- Gegenstand** : Haubenverschluss, hintere Verriegelungsstangen, FW-Achsen mit Konusspannelementen, Handbuchrevision
- Betroffen** Muster: DG-1000, DG-500  
Baureihe: DG-1000S und DG-1000T, alle W.Nr.  
DG-500, alle Baureihen, alle W.Nr.

- Dringlichkeit** : Maßnahmen 1, 2 und 4 vor dem nächsten Start  
Maßnahme 3 sofern ein Schaden festgestellt wird vor dem nächsten Start  
Maßnahme 5: vor der nächsten jährlichen Kontrolle, spätestens bis zum 31.12.2019

Darstellung hintere Haube

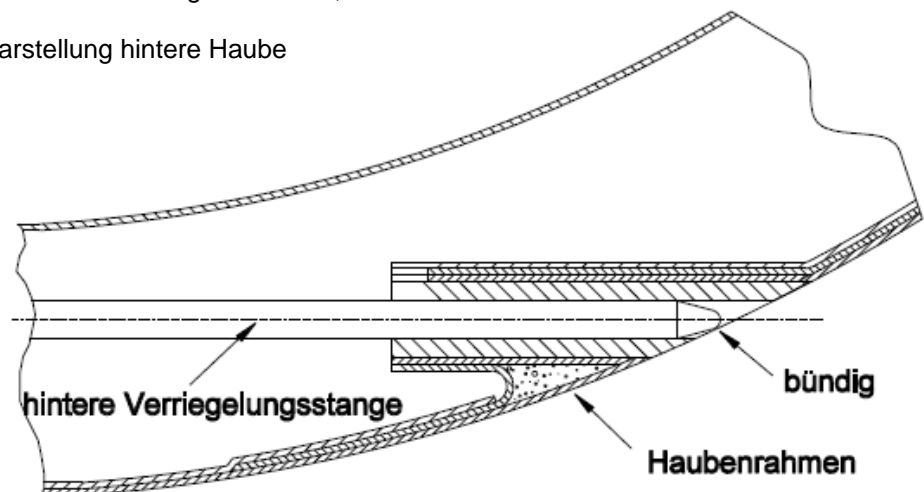
1. Bei jeder täglichen Kontrolle: Bei vorderer und hinterer Haube prüfen, ob bei voll geöffnetem Haubenverschluss das Ende der hinteren Verriegelungsstange nicht über die Kontur des Haubenrahmens hinaussteht.  
Falls die Stange übersteht, vor dem nächsten Start Maßnahme 3 durchführen.
